รวบรวมข้อหาหรือตามกฎหมาย ว่าด้วยการควบคุมอาคาร ปี พ.ศ. 2545 - 2546

สำนักควบคุมและตรวจสอบอาคาร กรมโยธาธิการและผังเมือง

รูปที่ 1. แผนภาพด้านบน แสดงลักษณะการต่อเติมอาคารและที่ว่าง

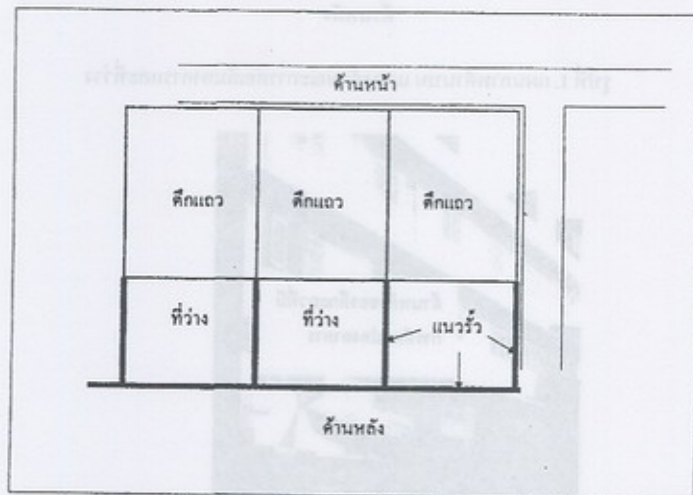
หากมีอาคารตึกแถวทุกแห่งในเขตเทศบาลอำเภอบางบัวทอง ซึ่งมีที่ว่างด้านหลังเดิมมากกว่า 3 เมตร ตามข้อกำหนดข้างต้นอยู่แล้ว จะทำการคัดแปลงต่อเติมอาคารเข้าไปในที่ว่างดังกล่าว และทำให้มีที่ว่างใหม่เหลือเพียง 2 เมตรหรือน้อยกว่า 2 เมตรจะกระทำได้หรือไม่ โดยอาศัยกฎกระทรวงฉบับปัจจุบัน (กฎมาตรฐานที่ 1. และรูปที่ 2. ประกอบ)

รูปที่ 3. แผนภาพแสดงแนวรั้วรอบที่ว่างหลังอาคาร

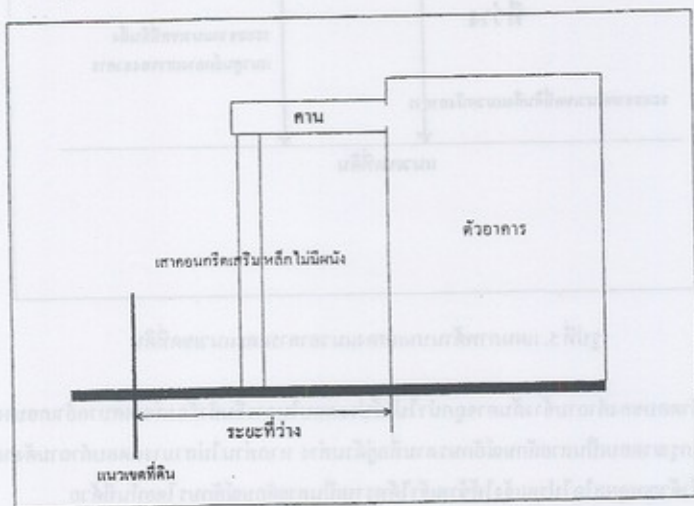
ข้อกำหนดของ “ที่ว่าง” ตามข้อความที่ว่า “ไม่ให้มีส่วนใดของอาคารอื่นล้ำเข้าไปในพื้นที่ดังกล่าว” นั้นรวมถึงส่วนประกอบของอาคารดังต่อไปนี้หรือไม่

รูปที่ 5. แผนภาพด้านบนแสดงแนวอาคารและแนวเขตที่ดิน

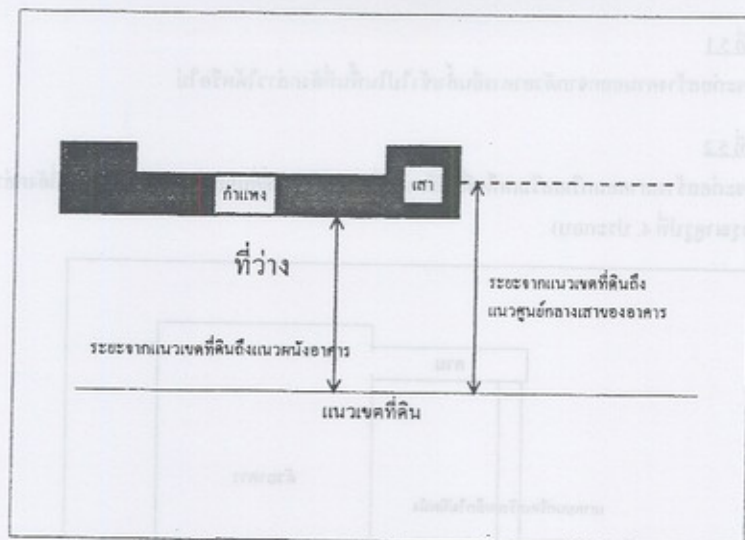
การวัด "ที่ว่าง" นั้น ให้วัดจากแนวเขตที่ดินถึงแนวผนังอาคาร หรือให้วัดจากแนวเขตที่ดินถึงแนวศูนย์กลางเสาของอาคารนั้น อย่างไรก็ดีจะถูกต้อง (กรุณาดูรูปที่ 5. ประกอบ)
